BOLETIM TÉCNICO Assistência Técnica Veicular	Nº: 015	Emissão 28.02.2013
		Linha de Produto CHASSI LEVE	
Assunto	MANGUEIRAS E TUBOS RADIADOR AFTERCOOLER

Informamos a seguir modificação nas mangueiras e tubos do radiador do aftercooler para os veículos **CHASSI MA8.7 Euro V**, conforme aplicação, relação de peças e fotos abaixo:

SISTEMA DE ADMISSÃO - MOTOR

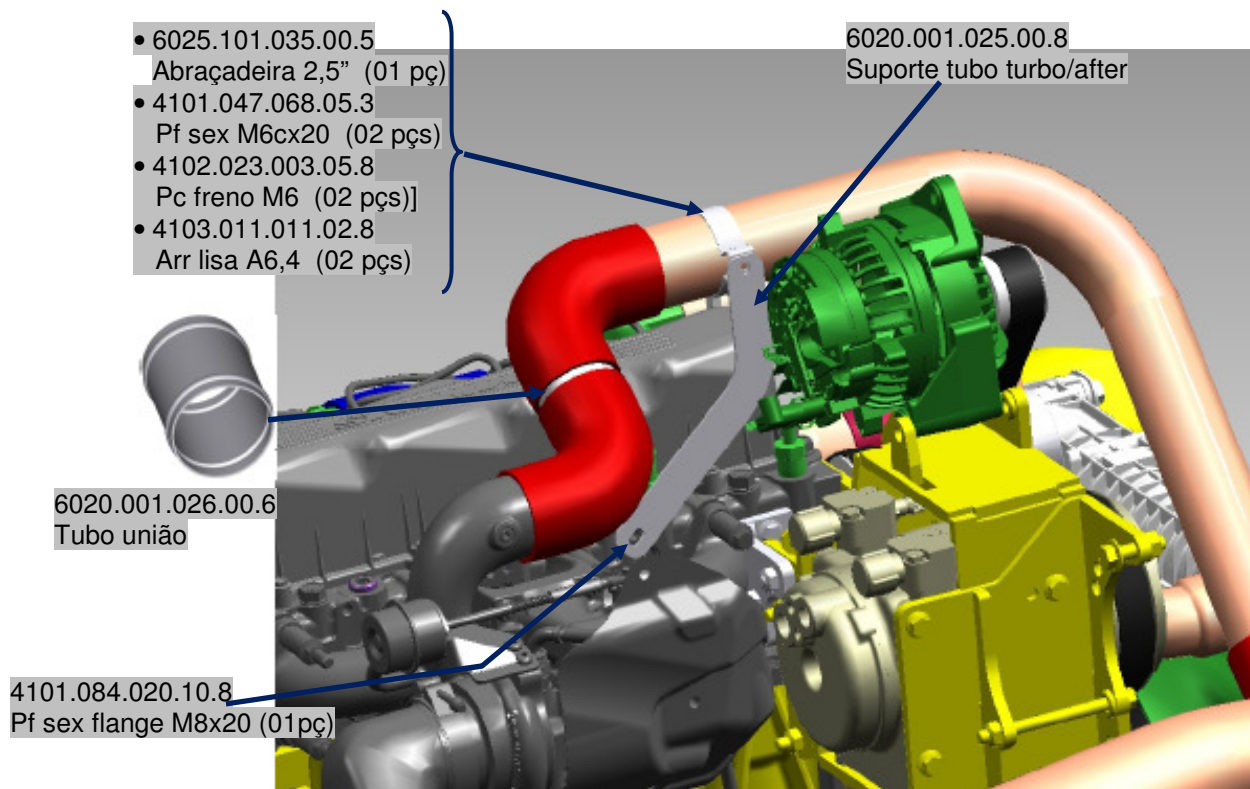
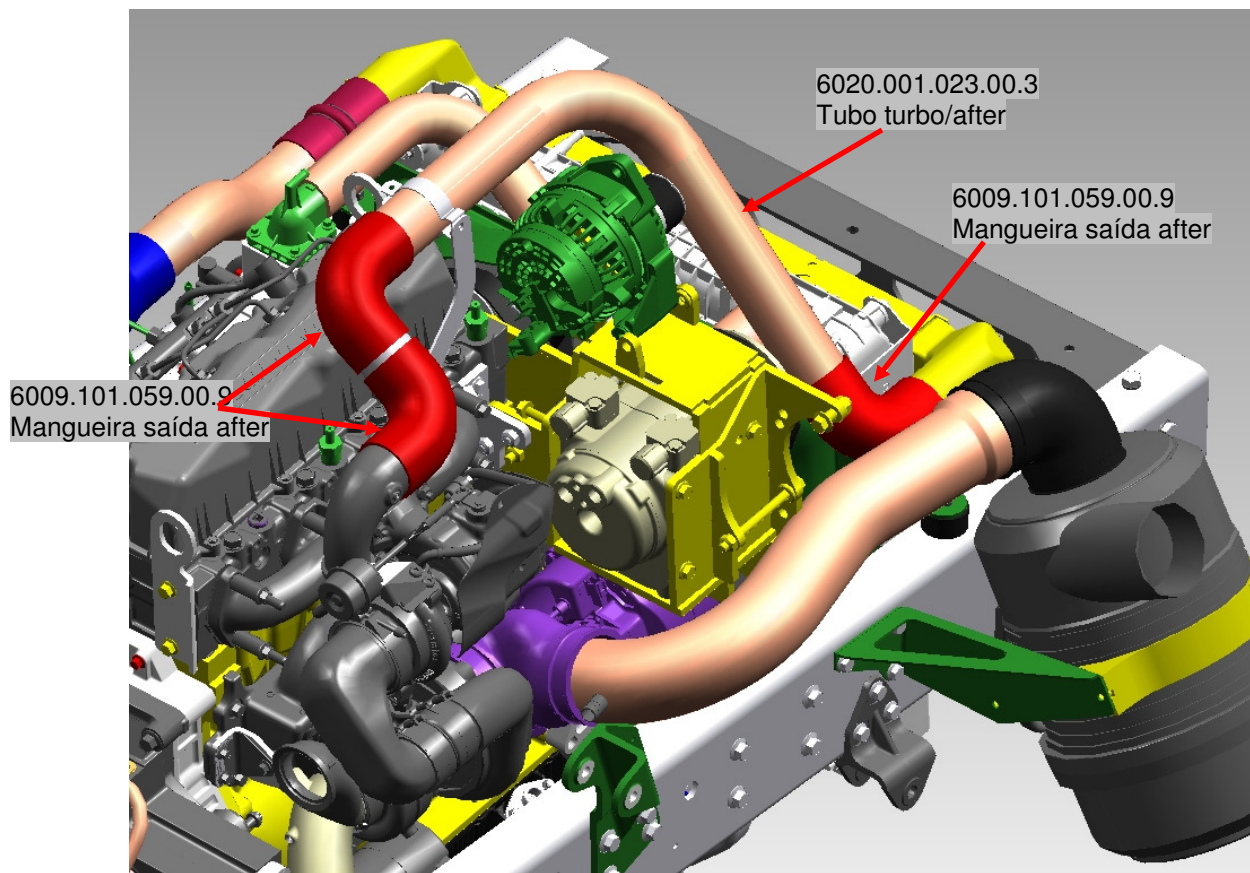
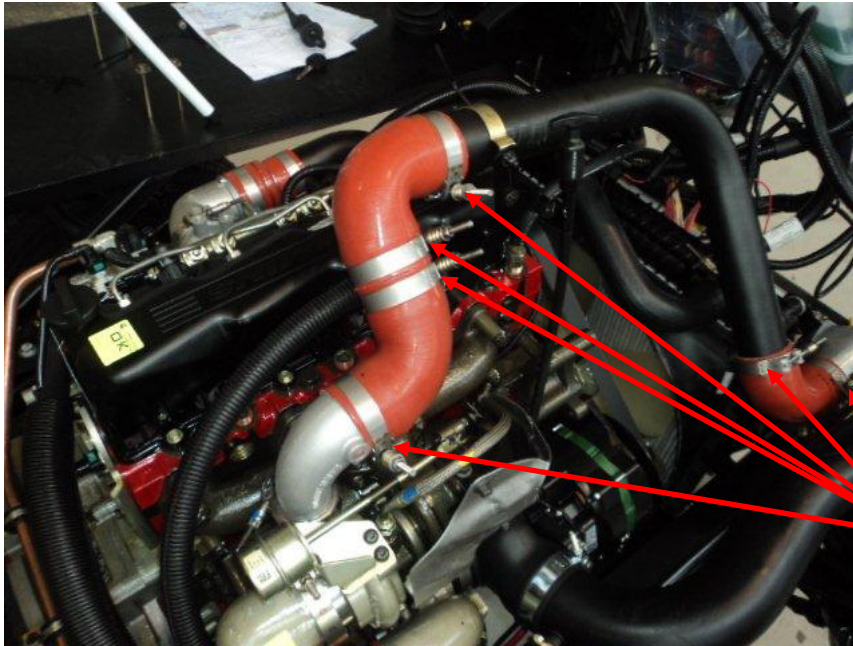
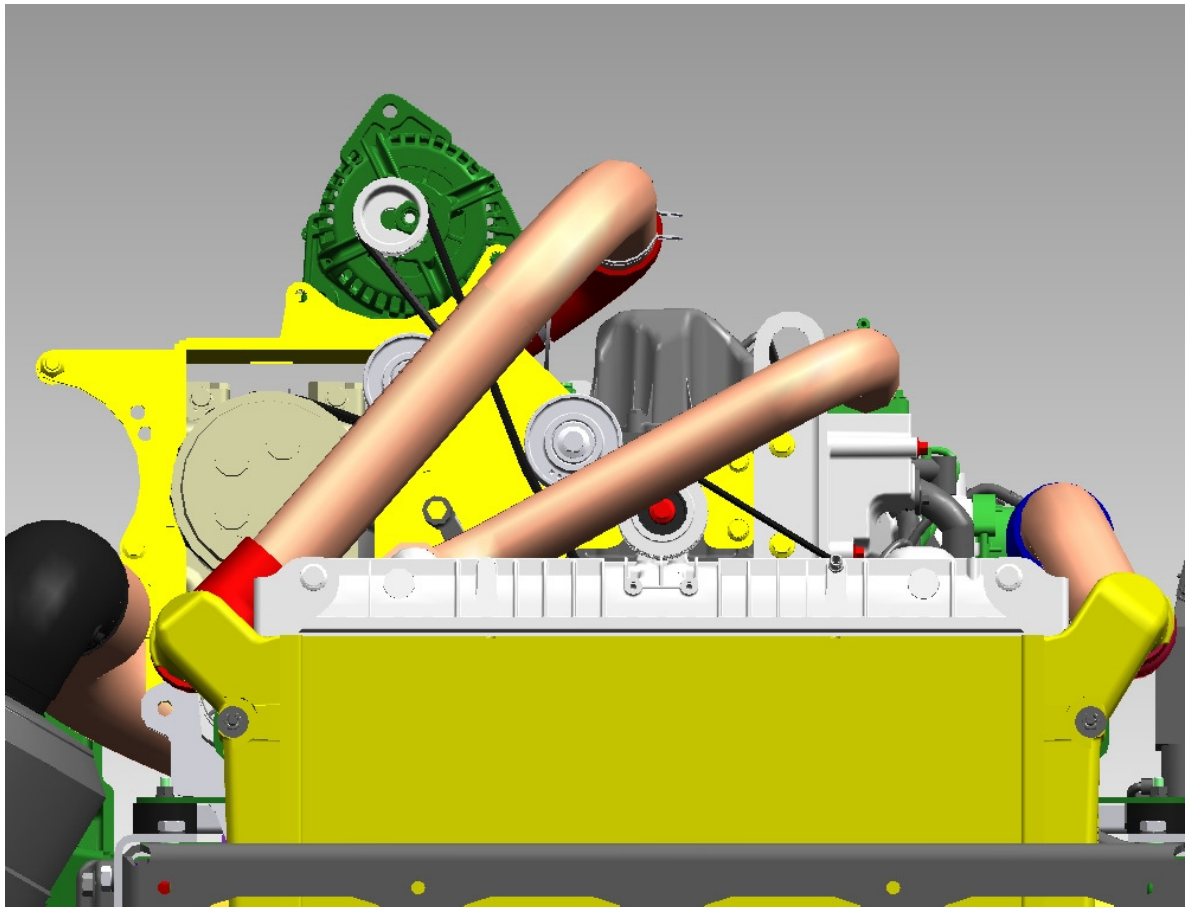
MOTIVO: Possibilitar a instalação de ar condicionado.

6023.001.040.00.1	Mangueira tubo/after	01 pç
6023.001.039.00.3	Tubo turbo/after	01 pç
6112.001.212.00.7	Abraçadeira 68-74 mm	04 pçs
6112.001.211.00.9	Mangueira	01 pç

6009.101.059.00.9	Mangueira saída after	01 pç
6020.001.023.00.3	Tubo turbo/after	01 pç
6020.001.025.00.8	Suporte tubo turbo/after	01 pç
6025.101.035.00.5	Abraçadeira 2,5"	01 pç
4101.047.068.05.3	Pf sex M6x20 933 8.8 znfe	02 pçs
4102.023.003.05.8	Porca freno M6 classe 8 znfe	02 pçs
4103.011.011.02.8	Arr lisa A6,4 znfe	02 pçs
4101.084.020.10.8	Pf sex flange M8x1,25x20 10.9	01 pç
6008.001.442.00.0	Abraçadeira tucho	02 pçs
6009.101.059.00.9	Mangueira saída after	02 pçs
6008.001.442.00.0	Abraçadeira tucho	04 pçs
6020.001.026.00.6	Tubo união	01 pç

OBS: Veículos já comercializados SEM ar condicionado, que optarem em instalar ar condicionado no mesmo, deverão adquirir todas as peças novas, e montar observando o novo layout, conforme desenhos acima.
